[redacted]
[redacted]
Van: [redacted]
Verzonden: woensdag 9 april 2025 16:37
Aan: [redacted]
Onderwerp: RE: [redacted] - EVZ Wildertse Arm

Van: [redacted] <[redacted]@brabantsedelta.nl>
Verzonden: woensdag 9 april 2025 16:24
Aan: [redacted] <[redacted]@brabantsedelta.nl>; [redacted] <[redacted]@brabantsedelta.nl>
Onderwerp: FW: [redacted] - EVZ Wildertse Arm

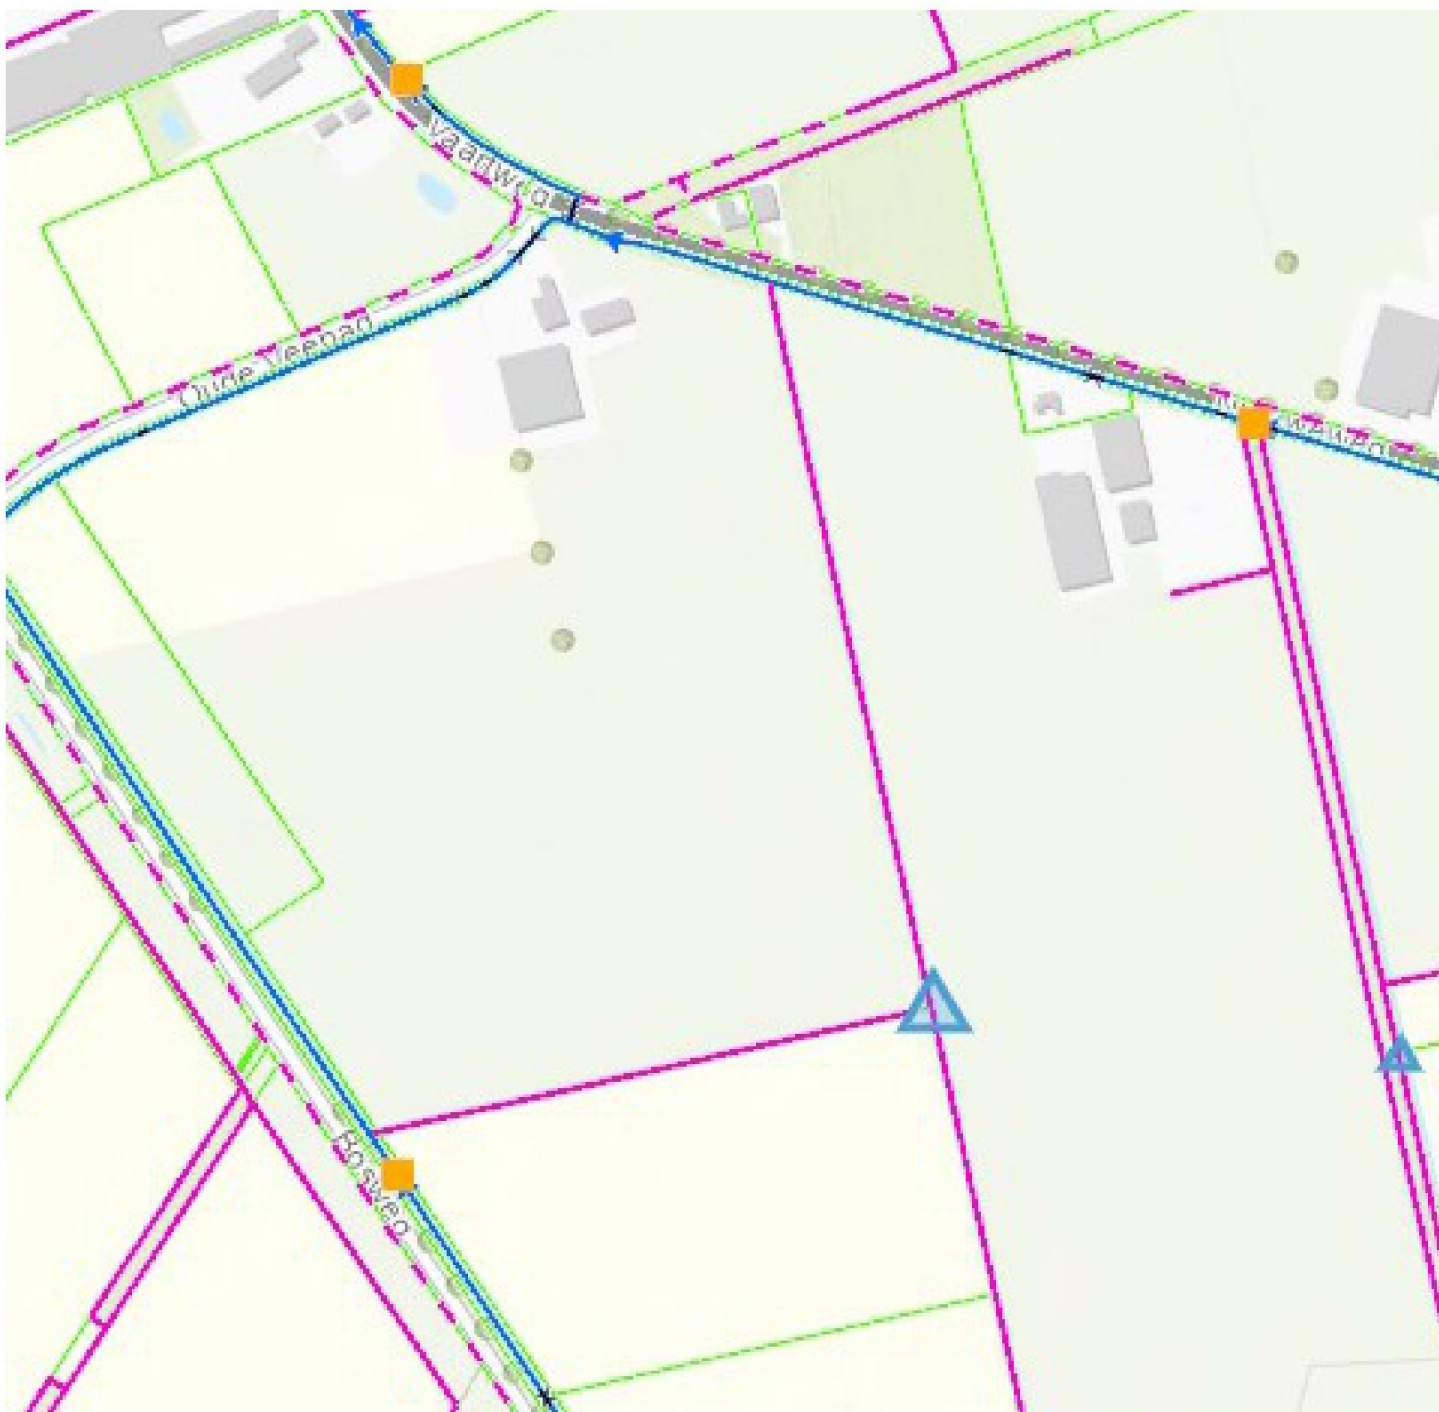
Huidige duiker in A-waterloop verleggen en 2 extra duikers t.b.v. haspel met hart op hart afstand van 80 m1
Dit komt overeen met wat gister is doorgegeven aan eline

Hij wil dat in de huidige B-waterloop aan de westzijde van zijn perceel in met een duiker in verbinding wordt gesteld met de huidige a-waterloop en dat in deze waterloop een stuwkist wordt geplaatst, ongeveer halverwege zijn perceel. Dit om wateraanvoer te krijgen en water vast te houden (zie punten en driehoek hieronder)

In de B-waterloop die aan oostzijde van de houtwal ligt wil hij ter hoogte van grens met perceel [REDACTED] ook een stuwkist hebben om daar water vast te houden voor het perceel aan de oostzijde van de houtwal.

[REDACTED] R
Iets noordelijker staat al een stuwkist, maar verval op dit perceel is groot, daarom wil hij hier ook een stuw.

Stuwkist aan oostzijde van de houtwal kruist de belangen van [REDACTED] en daar zal [REDACTED] tegen in gaan tenzij wateraanvoer [REDACTED] voldoende blijft

Gemeld dat de waterloop die langs deze houtwal loopt waarschijnlijk wel verdiept zal moeten worden

Hieronder de driehoeken locaties waar [REDACTED] graag stuwkist wil
De stippen locatie voor nieuwe of te verleggen duiker

Als er stuw wordt geplaatst is de waterloop parallel aan de houtwal, komt er dan nog water bij perceel [REDACTED]

[REDACTED] meldt dat we positief staan tegenover plaatsen van de duikers maar dat de afweging voor plaatsen stuw heel goed moet worden overwogen en dat ik daar geen uitspraak over kan doen
